Mission régionale d'autorité environnementale  
ÎLE-DE-FRANCE

**Cadrage préalable sur l'évaluation environnementale  
du projet « Nouveau Garches à Ambroise Paré (NGAP) »  
à Boulogne-Billancourt (92)  
Demande présentée par l'Assistance publique –  
Hôpitaux de Paris, maître d'ouvrage  
Avis délibéré le 3 janvier 2024**

N°MRAe ACPIF-2024-001

FIGURE 5 PRESENTATION DE LA REDUCTION DE 950 M<sup>2</sup> DE LA SURFACE DE PLEINE TERRE POST PROJET

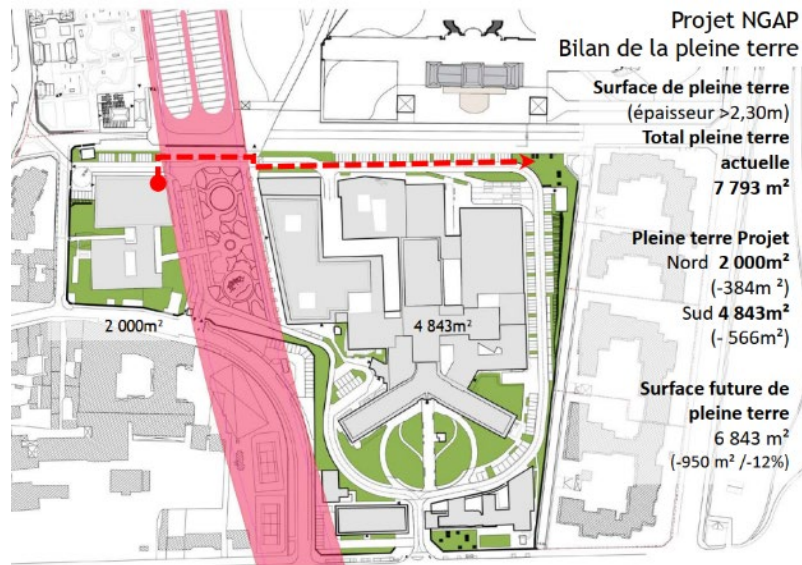
Le dossier transmis dans la cadre de l'examen au cas par cas mentionne un total de surface de pleine terre dans la situation actuelle de 7 793 m<sup>2</sup>. Une fois le projet réalisé, la surface de pleine terre serait réduite de 950 m<sup>2</sup> correspondant à 12 % de la surface totale de l'emprise du projet. Compte tenu des enjeux liés à la qualité des sols, l'Autorité environnementale attire

l'attention sur l'importance de limiter la dégradation de ces milieux qui abritent une part importante de biodiversité, souvent méconnue.

Par ailleurs la question de l'imperméabilisation des sols interroge dans la mesure où la lutte contre l'effet de chaleur urbain est facilitée par le maintien d'une capacité d'infiltration des sols par les eaux pluviales et par l'évapotranspiration lors des périodes de sécheresse. La végétalisation des toitures ne suffira pas à compenser cet effet.

FIGURE 6 SURFACES ARTIFICIALISEES AVANT ET APRES LE PROJET, LE CALCUL NE PORTE QUE SUR LES SURFACES DEDIEES A L'AUTOMOBILE.

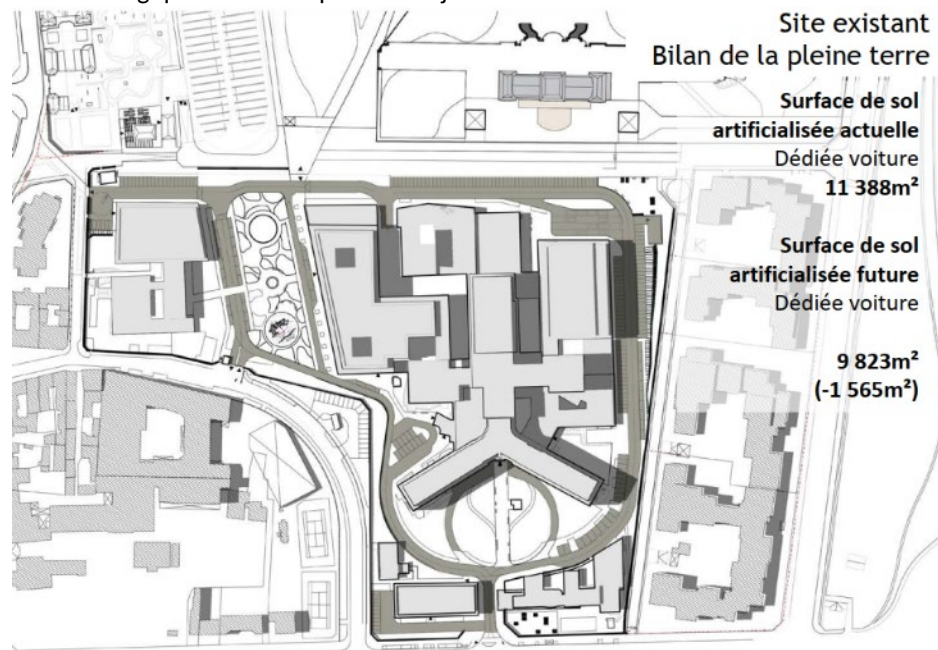
En l'état actuel, le projet apparaît comme aggravant l'effet d'îlot de chaleur urbain. Si la surface artificialisée dédiée à la voiture serait réduite de 1 565 m<sup>2</sup>, pour l'Autorité environnementale, c'est bien la surface artificialisée totale qui devra être comptabilisée (avant/après) et pour chacun des sites concernés par le projet (Garches (six hectares) et Boulogne-Billancourt). Ce bilan des surfaces devra en outre décrire la qualité des sols non-artificialisés ou désartificialisés car ces derniers ont souvent des fonctionnalités écologiques moindre que les sols jamais artificialisés.

FIGURE 8 INTENSITE SONORE DIURNE AVEC DETOURAGE DU PERIMETRE DE L'AP-HP (SITE DU PROJET) SOURCE BRUITPARIF

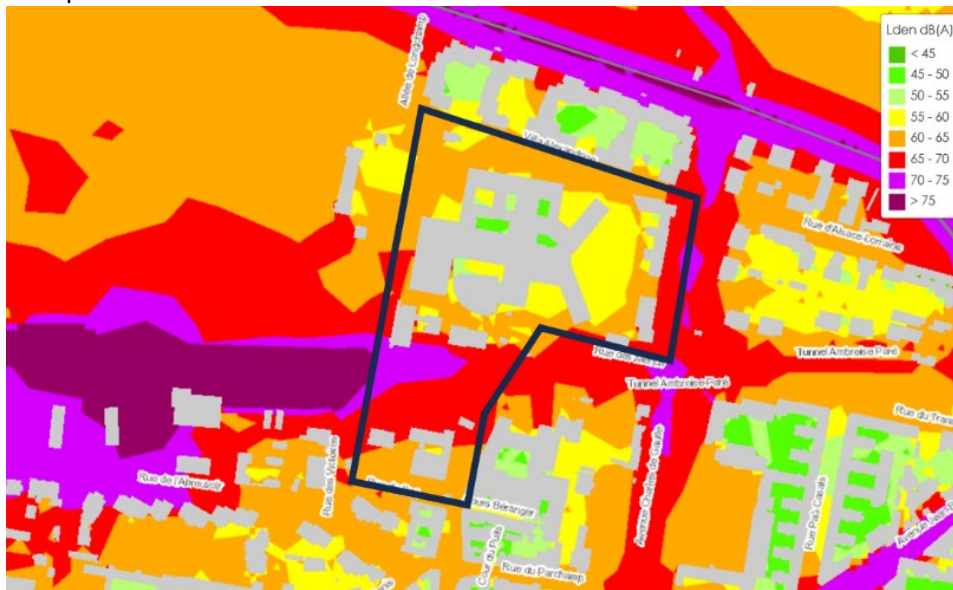
Le périmètre du projet retenu par le maître d'ouvrage est également concerné par une pollution sonore importante puisque selon l'observatoire Bruitparif le niveau du bruit dû au trafic automobile de l'autoroute A13, du boulevard Anatole France et de l'avenue Charles de Gaulle est élevé. La conservation d'une qualité de confort pour les patients et usagers au sein des bâtiments du futur ensemble hospitalier conduit l'Autorité environnementale à suggérer une analyse approfondie des mesures d'atténuation du bruit, en examinant notamment comment celui-ci pourrait être réduit à la source (renouvellement

de chaussées par des matériaux absorbants, dispositifs de piège à son, pose d'écrans sonores). Il convient en effet de chercher à réduire très sensiblement le bruit, notamment au printemps ou en été, lorsque les fenêtres des locaux, notamment des chambres des patients, peuvent être ouvertes. Cette situation devrait devenir plus fréquente désormais en raison du réchauffement climatique constaté.

L'Autorité environnementale appelle l'attention du maître d'ouvrage sur l'intensité sonore en période nocturne dans la partie sud-ouest du site. Il serait préférable d'y localiser des activités non susceptibles d'exposer des populations à des niveaux sonores élevés issus principalement des trafics routiers.
